Pismo: ZP/924/D/22

WYJAŚNIENIA TREŚCI SWZ

Dotyczy: postępowania o udzielenie zamówienia publicznego, prowadzonego w trybie przetarg nieograniczony na **"dostawa serwera obliczeniowego dla Centrum Sztucznej Inteligencji UAM"** – znak sprawy ZP/924/D/22.

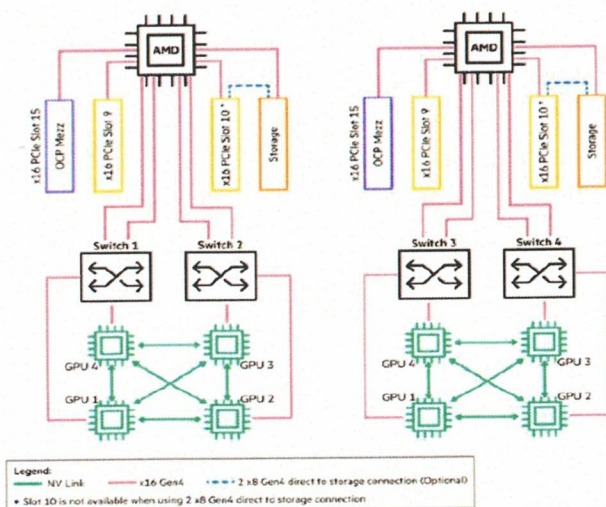
Zamawiający wymaga dostarczenia serwera z dwoma procesorami oraz czterema akceleratorami - w przypadku zastosowania tej klasy akceleratorów z wykorzystaniem połączeń NV Link architektura wygląda jak poniżej:

Wobec tego, czy Zamawiający wymaga dostarczenia serwera z dwoma procesorami oraz ośmioma akceleratorami czy też dopuszcza na dostawę z jednym procesorem oraz wówczas czterema akceleratorami.?

Odpowiedź: Zamawiający wymaga dostarczenia serwera z dwoma procesorami oraz czterema akceleratorami, zgodnie z przedstawionym SWZ.
